改善箇所説明図①

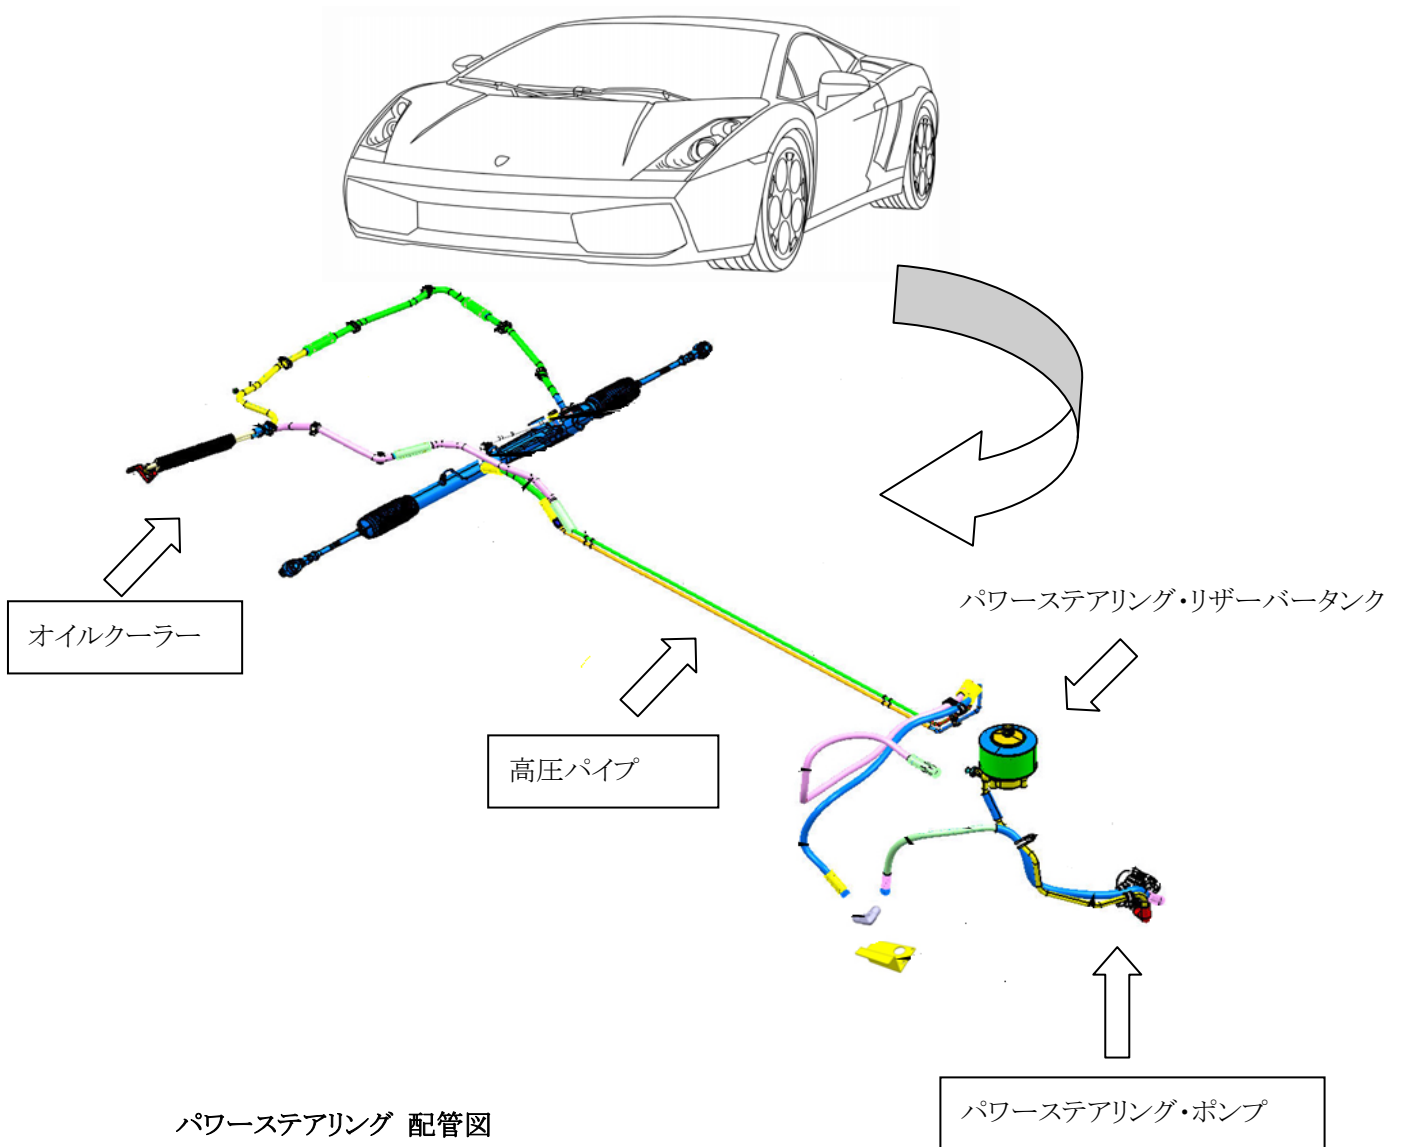
基準不適合発生箇所

パワーステアリング装置に使用されている高圧パイプの材質が不適切なため、長期間使用すると水及びパワーステアリングオイルの油温・油圧の影響により、高圧パイプに小さな穴が開き、パワーステアリングオイルが漏れてパワーステアリングの性能が低下することがある。オイル漏れの発生場所がエンジンの排気管等の高熱部品に近い場合、高熱部品に付着したオイルにより発煙し、最悪の場合、火災に至るおそれがある。

改善措置の内容

全車両、パワーステアリング装置の高圧パイプとポンプを対策品と交換し、新たにオイルクーラーを取り付ける。

識別: 作業後、パワーステアリング リザーバータンクキャップへ黄色の識別ペイントをする。

改善箇所説明図②

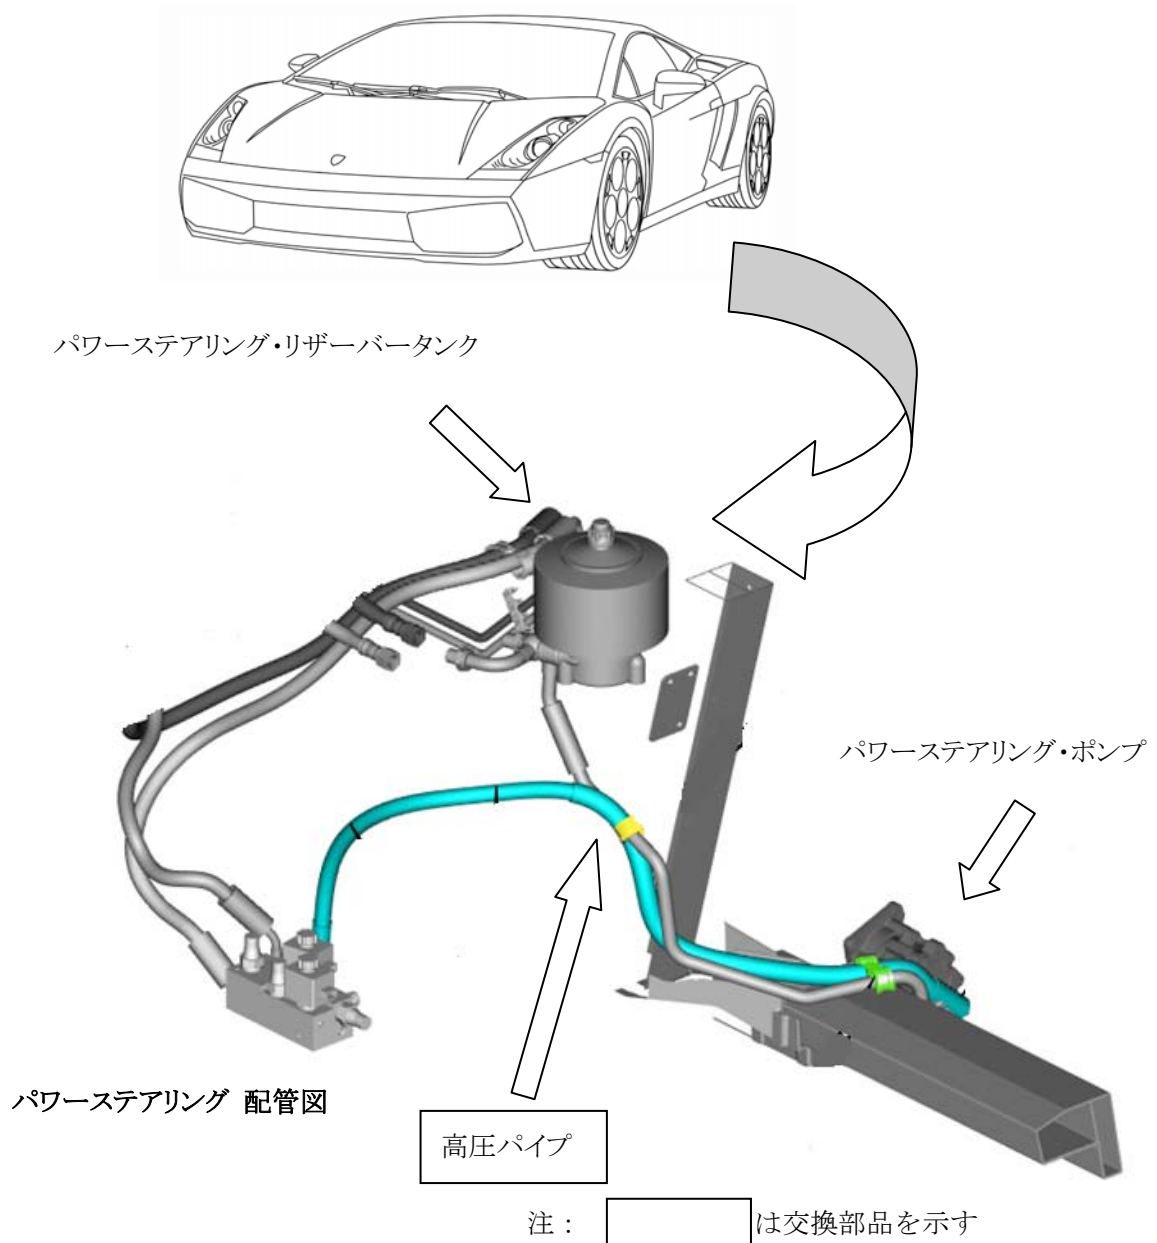
基準不適合発生箇所

パワーステアリング装置に使用されている高圧パイプの材質が不適切なため、長期間使用すると水の影響により高圧パイプに小さな穴が開き、パワーステアリングオイルが漏れてパワーステアリングの性能が低下することがある。オイル漏れの発生場所がエンジンの排気管等の高熱部品に近い場合、高熱部品に付着したオイルにより発煙し、最悪の場合、火災に至るおそれがある。

改善措置の内容

全車両、当該パワーステアリング装置の高圧パイプの一部を対策品と交換する。

識別: 作業後、パワーステアリング リザーバータンクキャップへ黄色の識別ペイントをする。
